改善箇所説明図

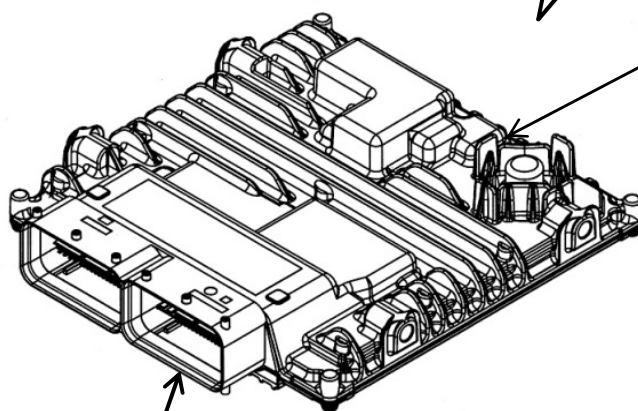
バスのエンジン制御ユニットにおいて、データ保存メモリの制御プログラムが不適切なため、走行に必要なデータの一部が消失することがある。そのため、エンジン警告灯が点灯し、最悪の場合、エンジンが始動できなくなるおそれがある。

全車両、エンジン制御ユニットを対策品に交換する。

識別：ステアリングコラムブラケット部に識別ペイント（白色）を塗布する。
